第 2 回朝倉駅周辺整備計画調査検討会議を開催しました。

市では、名鉄朝倉駅を核とした駅周辺地域を、にぎわいの交流拠点^{おのえいじ}として整備するための有識者会議「朝倉駅周辺整備計画調査検討会議」（座長：名城大学都市情報学部教授大野栄治氏）を開催し、基本構想の検討を行っています。さる平成 29 年 2 月 7 日(火)に第 2 回会議を開催しました。

駅前広場配置案の比較図

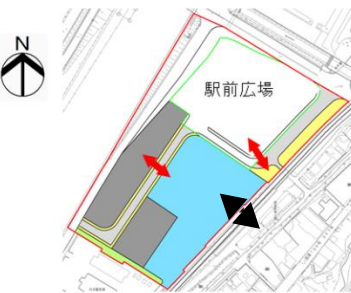
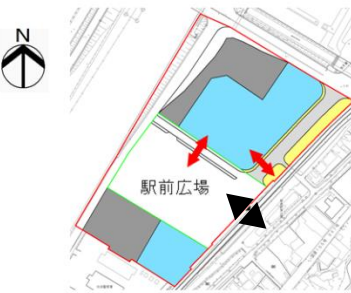
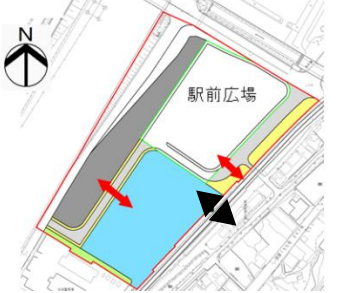
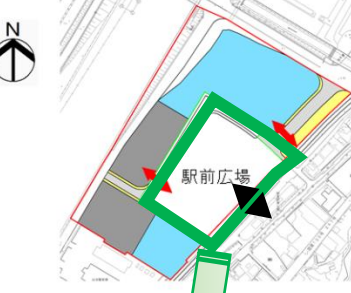
- 駅前広場が駅舎の前に直結しており、車椅子、高齢者の方々の移動が安全で便利なBの②案が望ましいと考えている。
- バス（公共交通）と一般車は、一体のロータリーよりも分離していた方が安全であるし、駅を利用する一市民の立場からも使いやすいと考える。
- 歩行者動線を横断歩道だけとするのではなく、歩道橋の設置など安全面の工夫が必要と考える。

駅前広場の位置は、6案の中から駅舎の正面に駅前広場を配置する案が、駅前広場の計画は、公共交通と一般車のロータリーを分離する案が最も望ましいとされ、今後は、この案を基に意見交換を行うこととされました。
